**Stellungnahme zur Teilfortschreibung im
Programmsatz
6.5(5) „Vorranggebiete für Windenergieanlagen“
Vorentwurf 2023 für die Unterrichtung der
Öffentlichkeit
sowie der in ihren Belangen berührten öffentlichen
Stellen gemäß § 9 Absatz 1
Raumordnungsgesetz**

Stellungnahme der Gemeinde Gnevkow zur Dokumentation

Teilfortschreibung im Programmsatz 6.5(5)

Vorranggebiete für Windenergieanlagen

2.4. Prüfbereich des Seeadlers in der Gemarkung Letzin

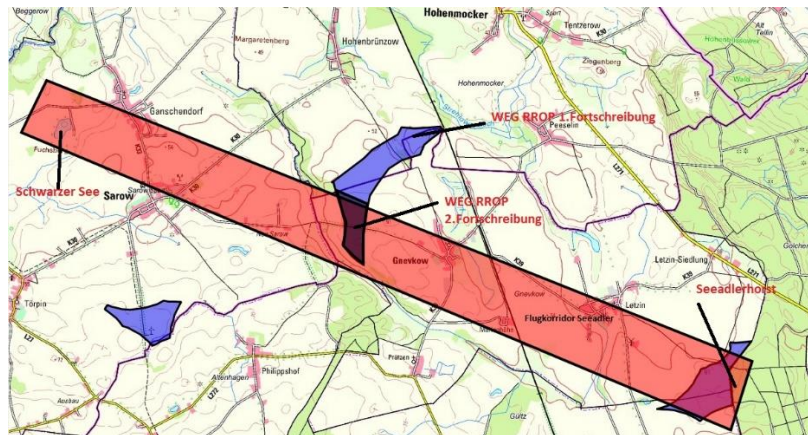
„Ein Verstoß gegen das Schädigungsverbot ist dadurch wirksam zu vermeiden, indem zusätzlich zu dem 2000 m Abstandspuffer um den Horst auch Verbindungskorridore zu und zwischen Gewässern > 5 ha sowie das Umfeld der Gewässer von Windenergieanlagen freigehalten werden.“

In der Gemarkung Letzin wurde ein Seeadlerhorst durch die untere Naturschutzbehörde MV anerkannt, aufgrund dessen das damals geplante WEA Letzin aus der Planung gestrichen wurde.

Laut Beschluss VV 5/16 sind auch die Verbindungskorridore zu Gewässern > 5 ha freizuhalten. Demnach befindet sich die jetzt geplante WEA 12 Gnevkow unmittelbar im Flugkorridor zum Schwarzen See (6,2 ha) in Ganschendorf und ist nach wie vor unzulässig.

Warum trifft der aktuelle Vorentwurf 2023 keine Betrachtungen zum Schutz des vorm Aussterben bedrohten Seeadlers?

2.7. Der Weißstorch

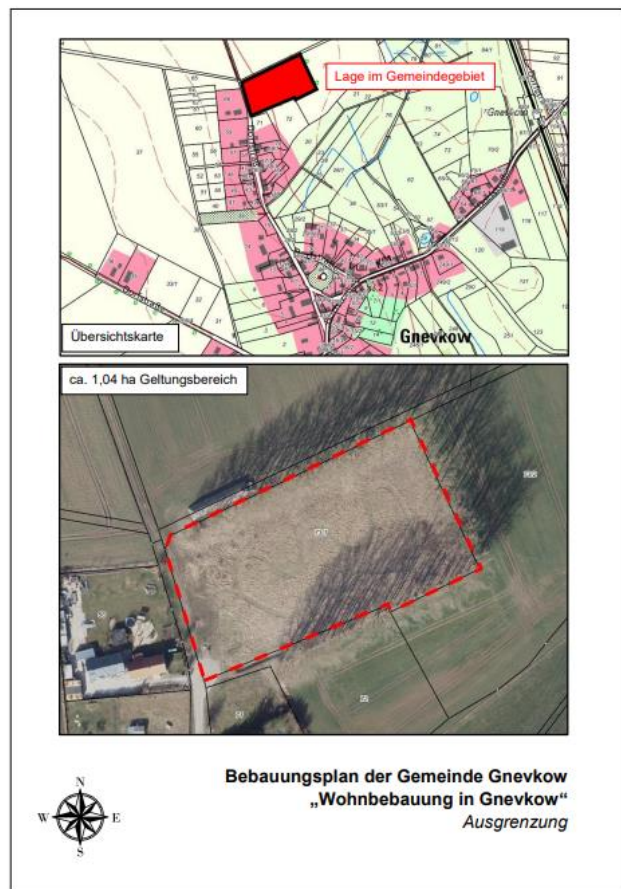
Der Weißstorch-Horst ca. 1 km südöstlich vom WEA 12 in der Ortslage Gnevkow unterschreitet ebenfalls das notwendige 1500 m-Umfeld, so dass erhebliche Beeinträchtigungen auch für diesen Großvogel nicht auszuschließen sind.
